SESSIÓ: 5a TAULA CIUTADANA PACTER PER LA RONDA

Aquesta sessió té per objectiu presentar i debatre els primers esquemes i criteris que hauran de tenir-se en compte en la redacció del projecte executiu d'urbanització entre av. Vallcarca i la Fase 1.

PROPOSTA VEÏNAL

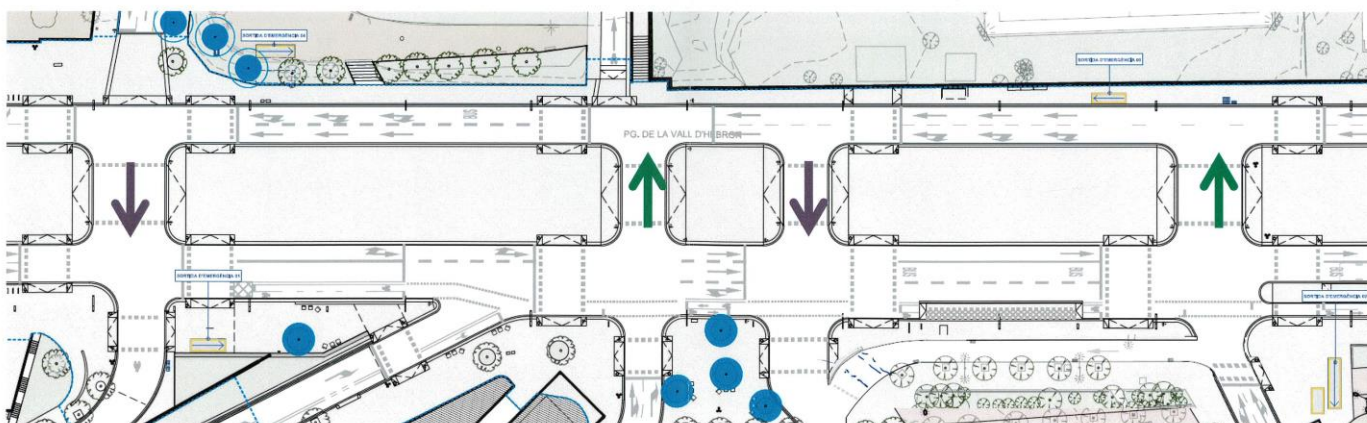
Tot seguit des del veïnat es comparteix el seu desacord en la proposta de mobilitat, ja tractada en l'anterior reunió, on s'elimina un tros de carrer a contra sentit per tal d'entrar a la Taxonera. Comparteixen el següent document:

En la proposta veïnal es manté el carril per poder fer el gir sense creuar la Ronda. Maria Buhigas respon que ho tornaran a estudiar, però a priori veuen que això suposa una pèrdua d'espai públic per al vianant quan tot el projecte té com a objectiu guanyar-ne.
